# CARTA DELLE INTENSITÀ HQ100

Piano delle intensità HQ100

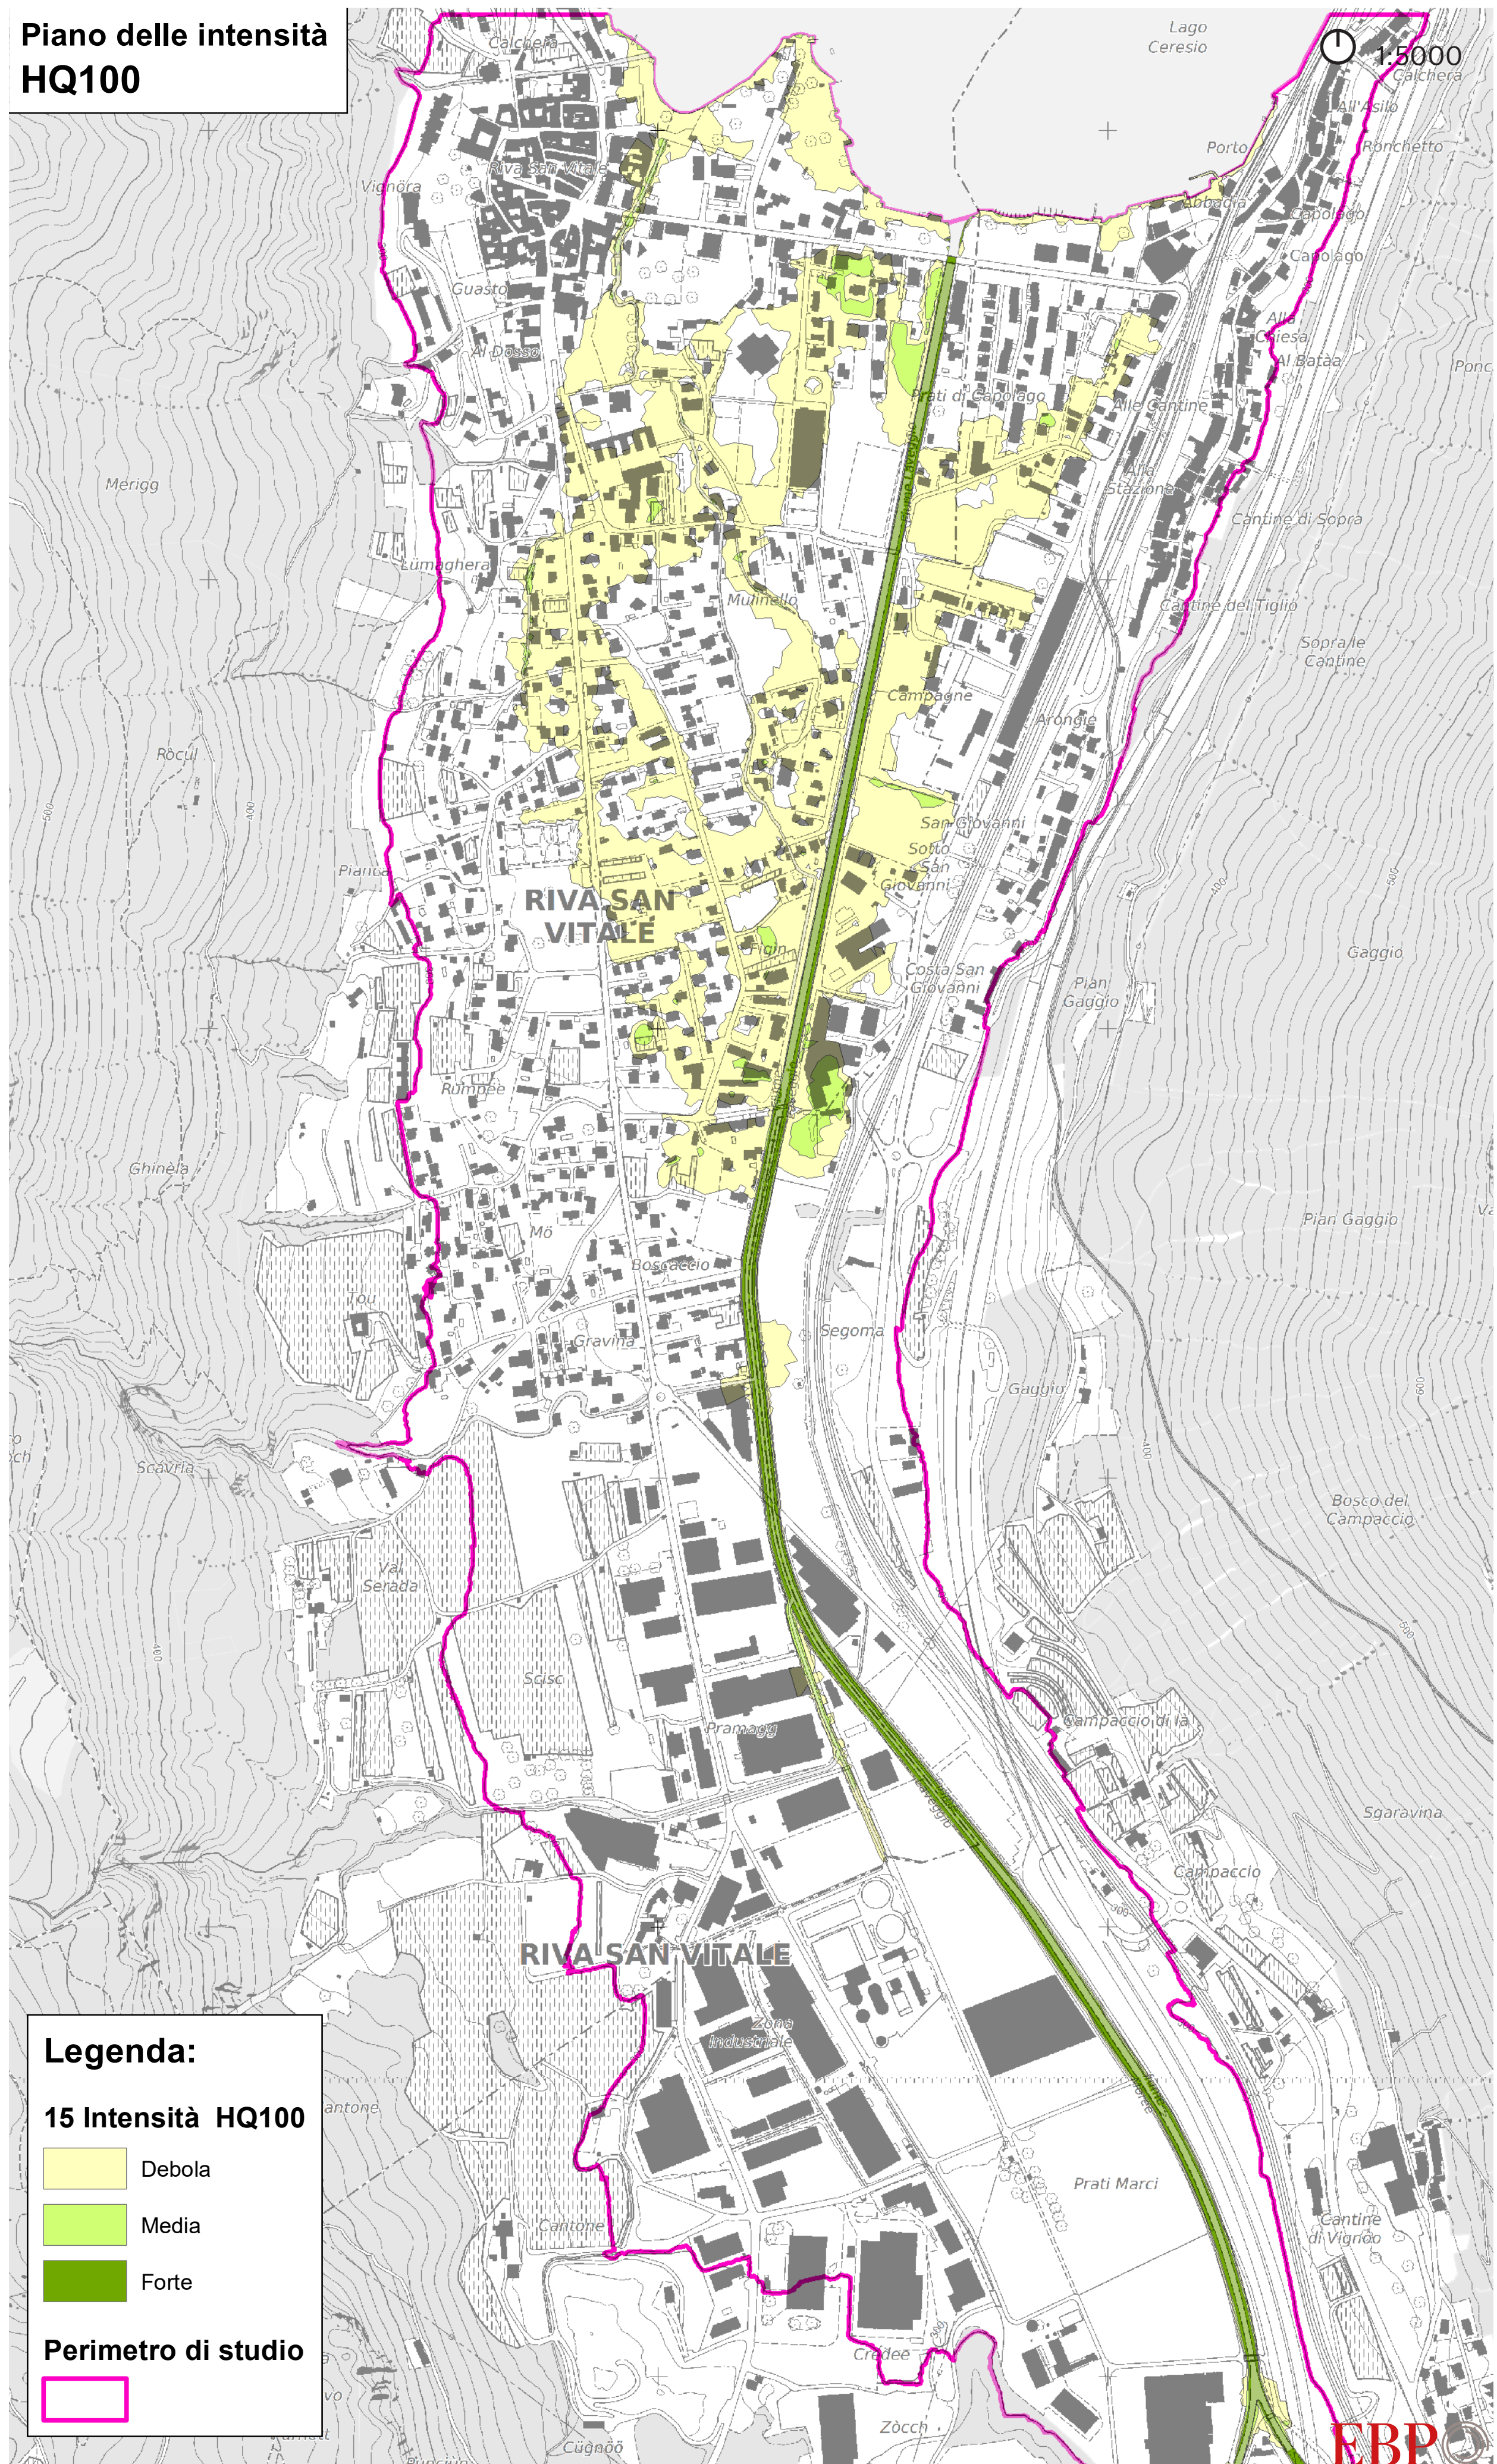
L'interpretazione dei risultati relativi alle modellazioni, si è rivelata assai complessa e difficile. Soprattutto in conseguenza al fatto di non poter direttamente interpretare / interrogare con l'operatore. Queste simulazioni implicano sempre un diretto ed iterativo contatto per poter giungere a risultati attendibili, rispettivamente portare i necessari correttivi progettuali, infine di ottimizzare il tutto a dimostrazione del raggiungimento degli obiettivi di sicurezza. A titolo abbozzativo va rilevato che non è risultato chiaro come alcuni elementi (ad esempio ponti) siano stati considerati nel modello; d'altra parte i risultati sono stati consegnati senza alcun commento. Con la proposta di abbassamento del letto del fiume e di rifilare gli adeguamenti delle sponde in corrispondenza ai ponti, secondo propri calcoli idraulici, non risultano possibili esondazioni oltre gli argini.

Secondo la mappa delle intensità, risultano superfici di esondazione su entrambe le sponde nella zona del Ponte Via Segoma. Secondo la proposta formulata è previsto l'abbassamento in corrispondenza delle spalle del ponte (tramite sottomurazioni), rispettivamente l'innalzamento del livello della corona su entrambi gli argini a monte del Ponte Via Segoma.

In questo senso, in caso di piena / rigurgito non è possibile una fuoriuscita delle acque. Verosimilmente questi fondamentali aspetti non sono stati correttamente considerati nella modellazione, in quanto nella carta risultano esondazioni.

Le superfici di intersezione sono leggermente più ampie di quelle risultanti dalla modellazione A. La fuoriuscita si ricomincia nei pressi del Ponte Segoma, per gli stessi effetti sopra indicati (Modellazione A). Nella modellazione B, il rigurgito è maggiore che nella A.

Secondo propri calcoli, è dimostrato il contrario, e cioè che grazie a limitate ottimizzazioni, in nessun caso si sarà conformati con esondazioni oltre i limiti d'argine.

Anche in questo caso, l'adozione di contenuti provvedimenti (innalzamento argini a monte Ponte Segoma) permette di evitare fuoriuscite.

- Provvedimenti costruttivi in corrispondenza ai ponti**
- Ponte di via Giuseppe Motta**
- Abbassamento del fondale fluviale di 0,7 m.
  - Rinforzi (sottomurazioni) alla base delle spalle del ponte (h = 0,7 m).

- Adattamento (spande/quota argine) a monte del ponte, in modo da garantire un'altezza libera di passaggio di 4,5 m ("franco bordo" garantito, sicurezza in caso di sovraccarico).

- Ne risulta una grande capacità di scarico (> 140 m³/s) con un "franco bordo" di oltre 2 m.
- Ponte di via Segoma**
- Abbassamento del fondale fluviale di 0,5 m.

- Rinforzi (sottomurazioni) alla base delle spalle del ponte (h = 0,5 m).
  - Adattamento (spande/quota argine) a monte del ponte, in modo da garantire un'altezza libera di passaggio di 3,7 m ("franco bordo" garantito, sicurezza in caso di sovraccarico).

- Ne risulta una grande capacità di scarico (> 100 m³/s) con un "franco bordo" di oltre 0,8 m.
- Ponte di via dell'Indipendenza**
- L'idraulica non può essere calcolata a causa della mancanza di documenti / dati, ecc. allo stato attuale delle conoscenze si è quindi proceduto per supposizioni / ipotesi.

- Per semplificazione, il calcolo del canale di scarico laterale è stato ipotizzato con un passaggio avente una sezione teorica di oltre 3 m. Queste dimensioni/forma non trovano diretto riscontro con le condizioni geometriche locali; le esatte dimensioni/forma, ecc. e l'idraulica dello scarico laterale potranno comunque essere precisate in dettaglio, in una fase più avanzata del progetto (la fattibilità è comunque confermata).
